**Avis délibéré de la mission régionale d'autorité environnementale
sur la modification n°1 du plan local d'urbanisme (PLU) de la
commune de Claveyson (26)**

Avis n° 2025-ARA-AUPP-1734

Avis délibéré le 30 octobre 2025

Figure 2: Présentation du Stecal (avant/après) source Évaluation environnementale

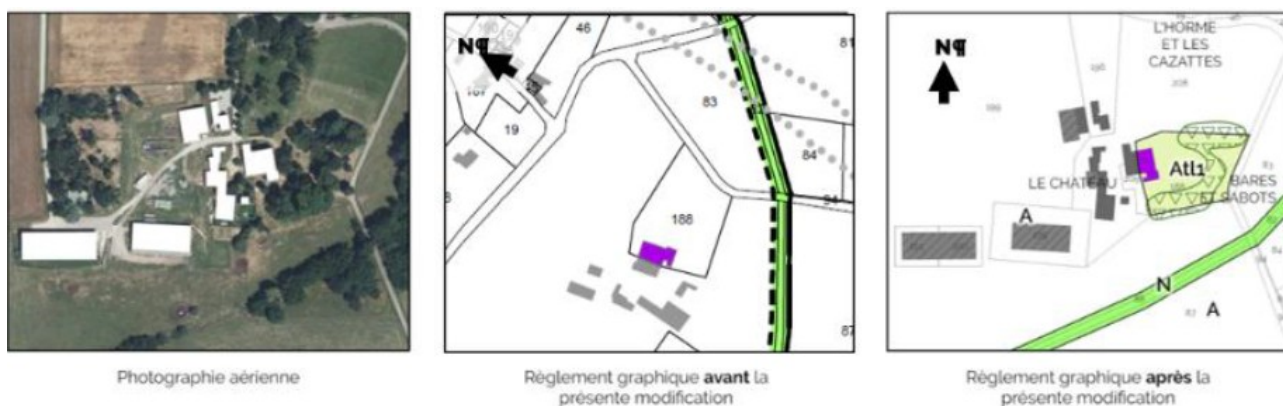
De plus, le dossier initial ne justifiait ni le besoin, ni la surface de plancher nécessaire ni la capacité d'accueil envisagée pour le projet touristique Atl1. Le présent dossier a été complété et fait état d'une capacité d'accueil de 80 à 100 personnes avec un hébergement proposant 40 couchages. Les caractéristiques de l'aménagement du projet touristique sont également précisées⁷. Sur les 4 700 m² du périmètre de Stecal, 320 m² correspondent au château existant et 1 583 m² sont protégés en tant qu'espaces verts remarquables. Dès lors et du fait des contraintes imposées par le règlement écrit de la zone Atl1, seuls 120 m² supplémentaires pourront être aménagés (extension de près de 100 m² d'emprise au sol et de 20 m² de local accessoire). L'impact lié à l'artificialisation des sols est donc également considéré comme limité dans le dossier d'évaluation environnementale.

Le dossier mentionne à plusieurs reprises l'implantation de stationnements sans en préciser le dimensionnement ni la localisation retenue. Il est simplement indiqué dans le règlement écrit que les espaces de stationnement doivent rester perméables à l'infiltration des eaux pluviales. Des précisions sur ces points sont donc attendues au regard de l'artificialisation à venir d'espaces naturels et agricoles que ces parkings supposent.

projet étaient potentiellement minimisés alors qu'il est intégralement inclus dans une Znieff de type II⁸. Une journée de prospection a été menée le 27 mars 2025 dans le cadre de l'évaluation environnementale et un diagnostic écologique a été réalisé. Le dossier a été complété et précise désormais que le site du Stecal comprend un parc paysager comprenant des arbres remarquables à enjeux, notamment en matière d'avifaune (Verdier d'Europe, Chardonneret élégant et Serin cini). Une station d'Orchis géant a également été recensée au nord du site et des traces de chiroptères ont été observées dans les combles du château. Bien que les impacts du projet touristique sur ces milieux n'aient pas été précisément évalués dans le dossier transmis, plusieurs mesures d'évitement sont définies. Il s'agit notamment de préserver les boisements présentant des enjeux grâce à une trame de protection reportée au règlement graphique en application de [l'article L.151-19 du code de l'urbanisme](#). De plus, il est précisé que « dans la mesure du possible », les travaux seront réalisés entre septembre et octobre, de manière à éviter la période d'hibernation et de mise bas des chauves souris ». Cette mesure complémentaire n'est pas reprise dans le règlement de la zone Atl1 et n'apparaît pas suffisamment contraignante au regard de cette espèce protégée. Il importe de prévoir les mesures d'évitement ou de réduction adéquates permettant de garantir l'absence d'impacts résiduels sur les espèces protégées. À défaut, l'Autorité environnementale rappelle que les conditions de faisabilité d'un projet qui motive l'évolution du PLU doivent être réunies et, pour ce faire, dès le stade du PLU, être conclusives sur, soit l'absence d'espèce protégée, soit la réunion des conditions cumulatives requises pour obtenir une autorisation dérogatoire de destruction d'espèce protégée, notamment une raison impérative d'intérêt public majeur. Dès lors, des précisions sont nécessaires pour garantir la préservation des espèces protégées d'oiseaux et de chiroptères contactées sur le site.

- **de détailler l'évaluation des incidences du projet Atl1 sur la biodiversité et les milieux naturels pour permettre de proposer des mesures d'évitement et de réduction adaptées ;**

- **de garantir l'absence d'incidence du projet touristique sur les espèces protégées ;**
- **de préciser les besoins estimés en eau potable liés au projet touristique ; de conditionner le développement du projet Atl1 à la disponibilité de la ressource et à la mise en œuvre des travaux d'interconnexion envisagés ;**

- **de préciser la solution retenue en matière de traitement des eaux usées et de conditionner l'aménagement du projet touristique à la mise en place préalable de la capacité de traitement des effluents supplémentaires générés ;**
